Problem:

Verkehre von rechts aus dem Hemelinger Hafendamm kommend beharren auf Vorfahrt.

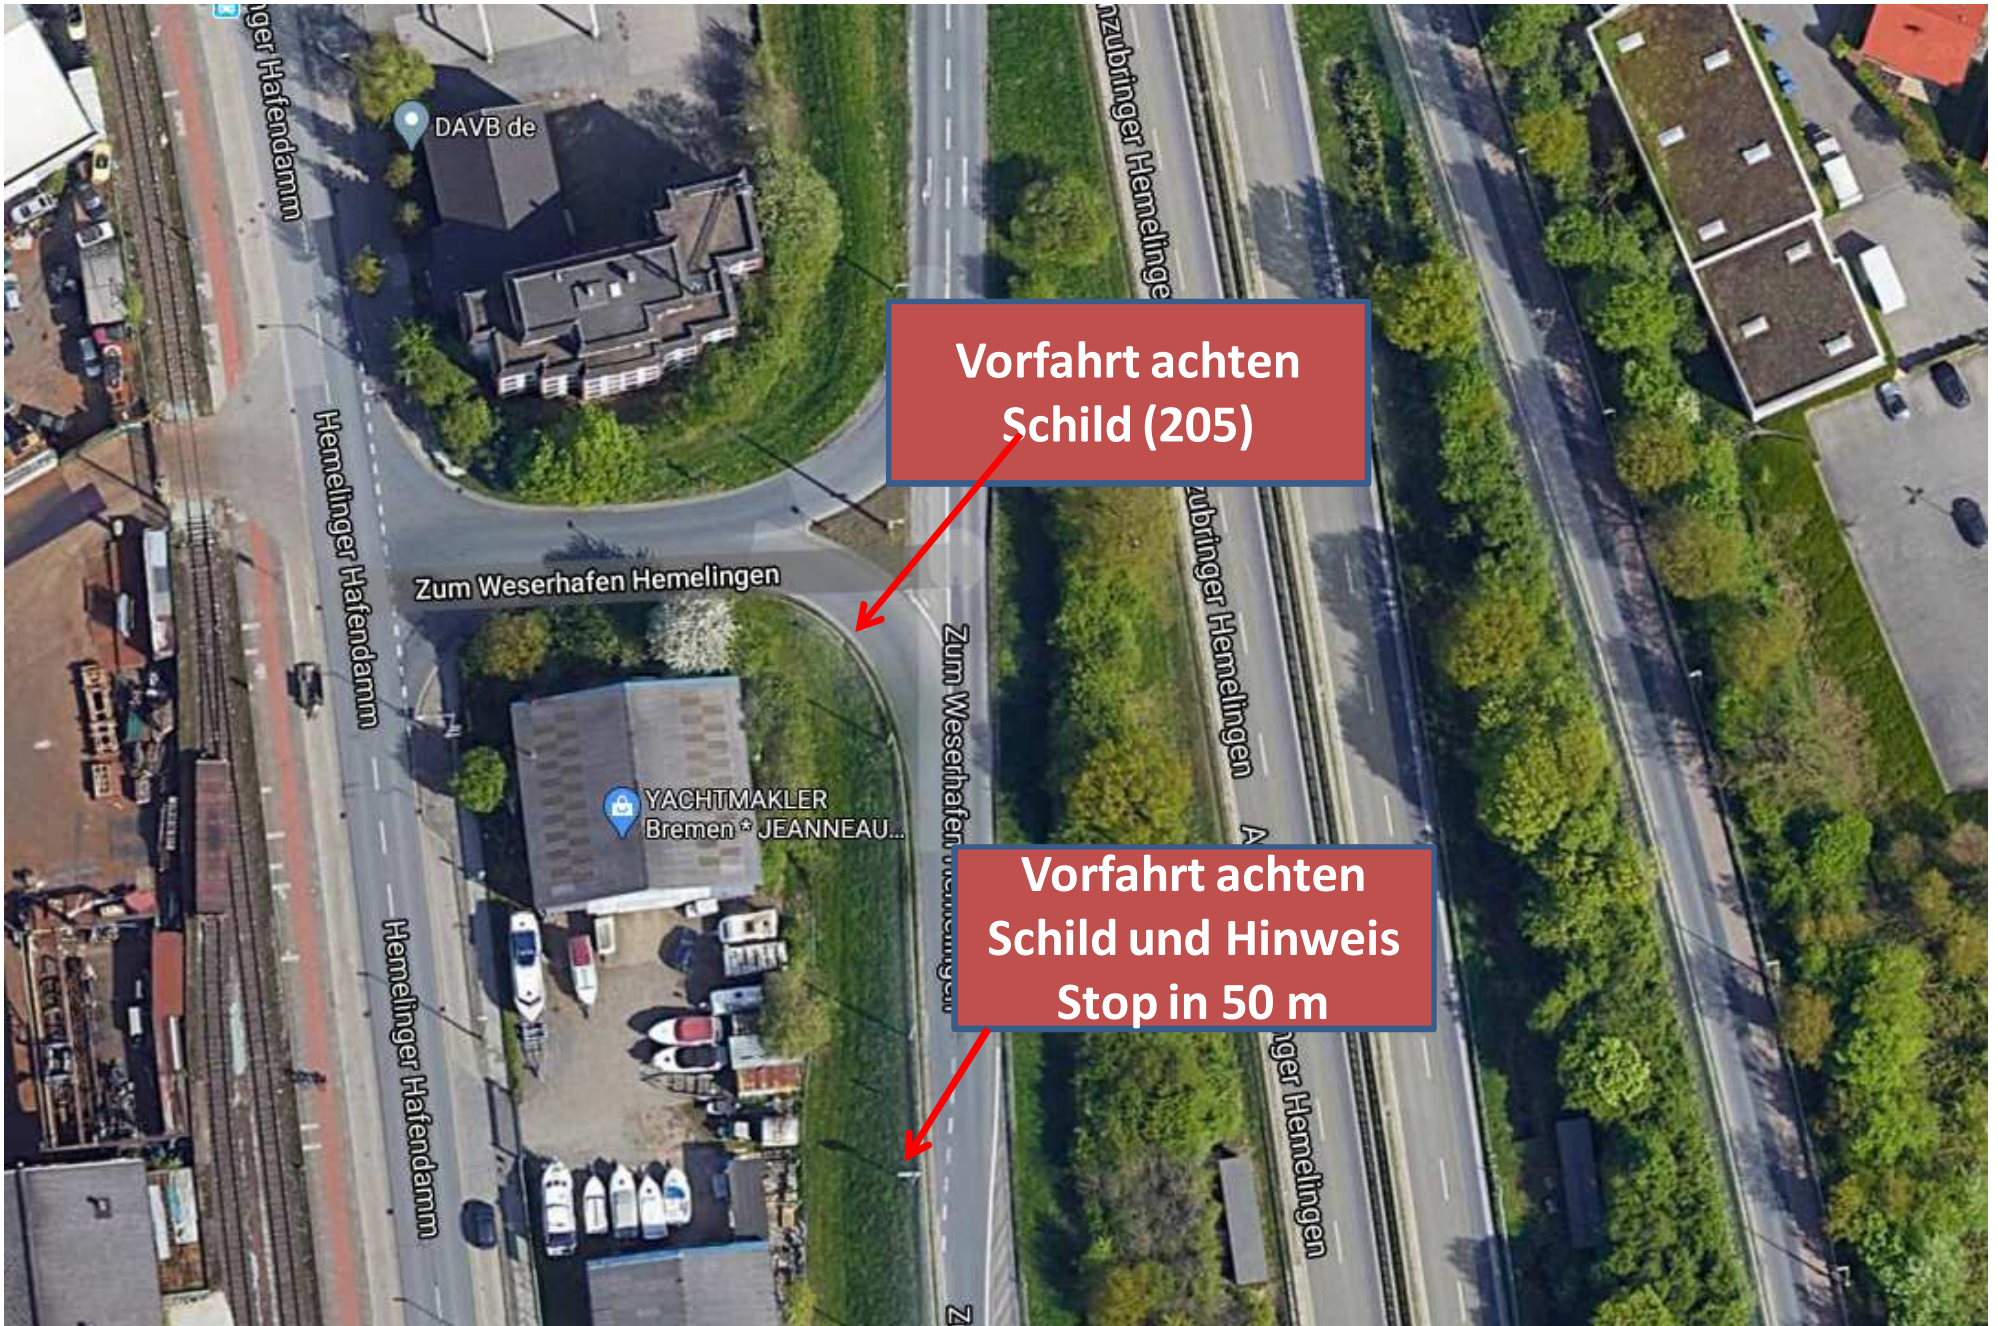
1: Die verwirrende Beschilderung

Schild 205 (Vorfahrt achten) mit dem Hinweisschild darunter „Stop in 50m“ wird fehlinterpretiert und dem Haltepunkt (Stop –Schild) zugeordnet

2: Weissen Linien, stand heute, sind kaum noch sichtbar.

**Vorfahrt achten
Schild (205)**

**Vorfahrt achten
Schild und Hinweis
Stop in 50 m**

Abhilfe: Linien nachzeichnen
Schilder (205) versetzen

2.Massnahme Stop Schild (206) durch Vorfahrt achten (205) ersetzen .

Stop Schild (206) durch Vorfahrt achten (205) ersetzen

Grund: Kreuzung ist sehr gut einsehbar
Keine Fussgänger und Radfahrer
